工程指示 / 要求簡箋(E.I.)

工程指示編號：EI / 9547 / 18

工程編號：J - 837

工程名稱：觀塘裕民坊

美特鋁質有限公司 MIDI Aluminium Fabricator Ltd.		類別	物料號	
修改		制圖	邱紅	2018.07.23
日期		復核	謝永林	2018.07.24
		批准		
			圖號	837-AF01-SI
			數量	<del>2458+22(後備)</del> 2480
			位置

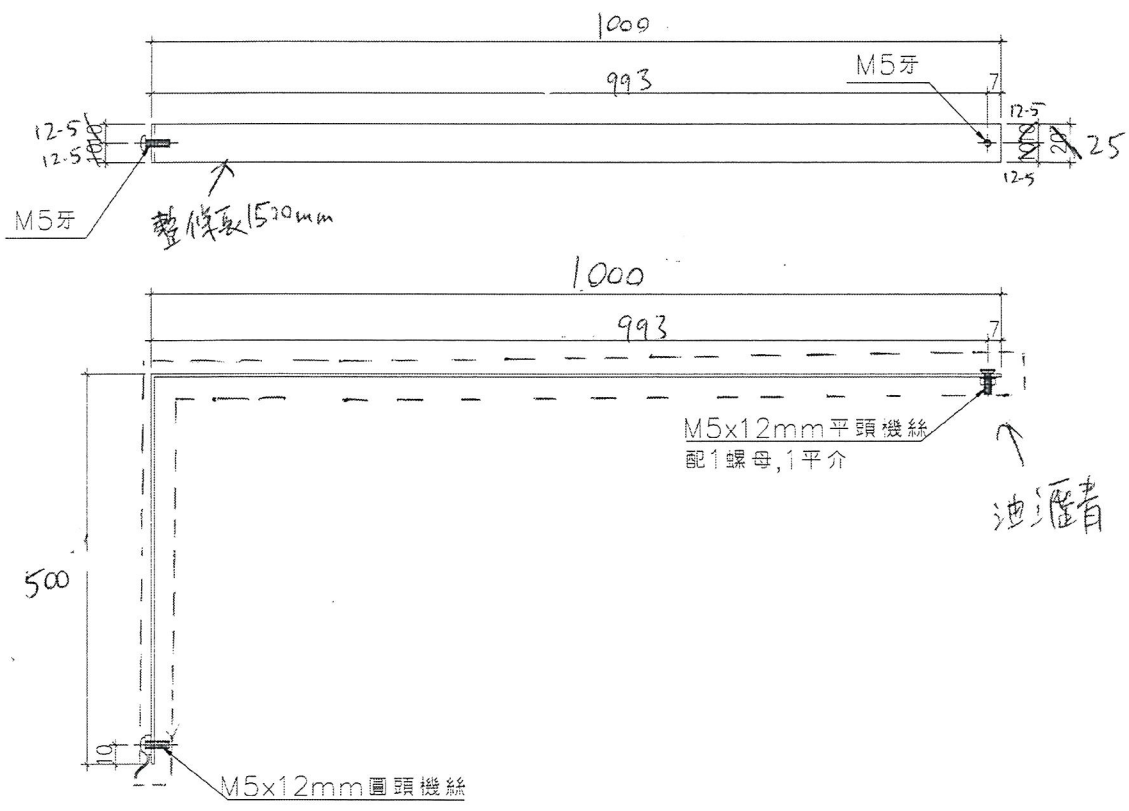
請留意 B 版修改: 1) 水線碼 3mm 厚鋁板改用 1.5mm 厚鋁板，先做 100 件送佛沙場試  
2) 需派人現場剪短和開螺絲孔

100件
